工程指示編號:	EI- 6948 / 23	修改版本:	-
	HK- 2551 / 23.		
工程編號:	J 860	工程名稱:	馬灣
收件人:	生統	發件人:	jimmy wong
工程項目:	後裝門窗 - 廠加工需改善項目	日期:	06/11/2023

Development on Ma Wan Island-Ma Wan Park Phase 2

SITE MEMORANDUM

RE: 有關馬灣公園 2 期一公園村屋(Portion 1)鋁窗瑕疵事項

圖 2

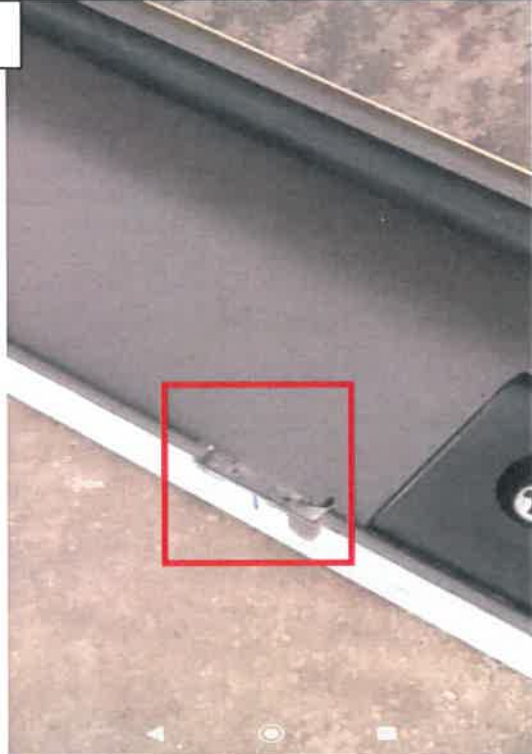
1. 鋁窗邊瀝青塗層髹不到位(圖 1 示)
2. 鋁窗邊料保護膠紙只有一層，並沒有第二層保護膠紙於室內外批盪時作保護之用(圖 2 示)。
3. 鋁窗邊疏水洞不夠圓潤，日後疏水可能出現阻塞(圖 3 示)。
4. 鋁窗邊角鋒利，貴判需打磨利角，以免日後出現刮手瑕疵(圖 4 示)。

鋁窗邊料保護膠紙只有一層。

內容: 1. 保護需跟保護圖紙做法; 2. 刀口位需油瀝青油; 3. 去水位需順滑; 4. 碰口位盡避免過尖銳. 共3頁
完成上列要求日期: 20/11/2023

圖 3

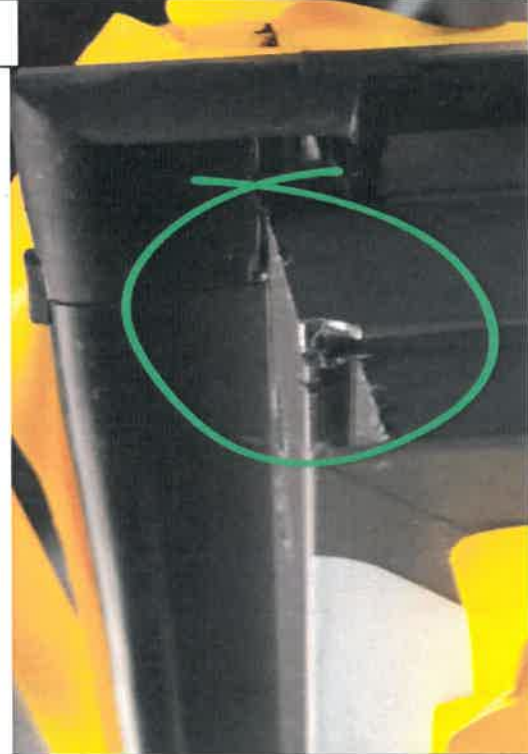
鋁窗邊疏水洞不夠圓潤。
